改善箇所説明図

基準不適合発生箇所

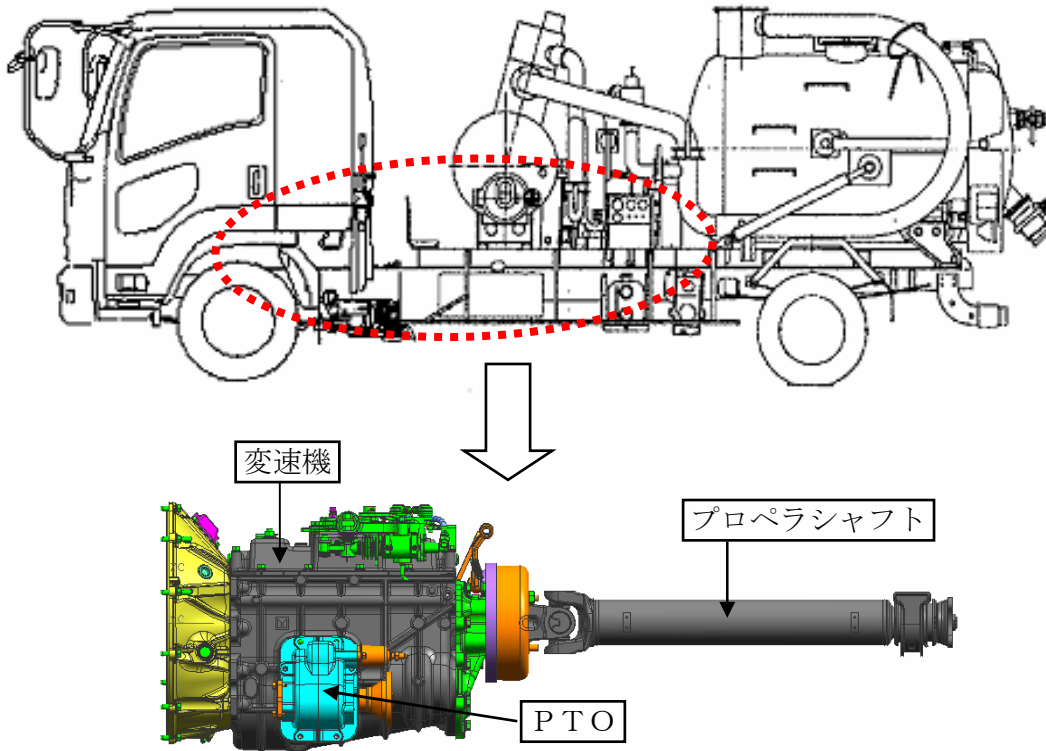
作業用動力取出装置（PTO）付車の変速機において、カウンタシャフトとPTO用ギヤとの間の軸受強度が不足しているため、PTO使用時に当該軸受が破損することがある。そのため、そのまま使用を続けると、車軸駆動用軸に駆動力が伝わり、最悪の場合、PTO使用時に車両が動き出すおそれがある。

改善の内容: 全車両、変速機、プロペラシャフト及びPTOを対策品と交換する。
ただし、対策品と交換できない車両については、他の車両と交換する。

識別：変速機下面のPTO取付部付近に白色ペイントを塗布する。
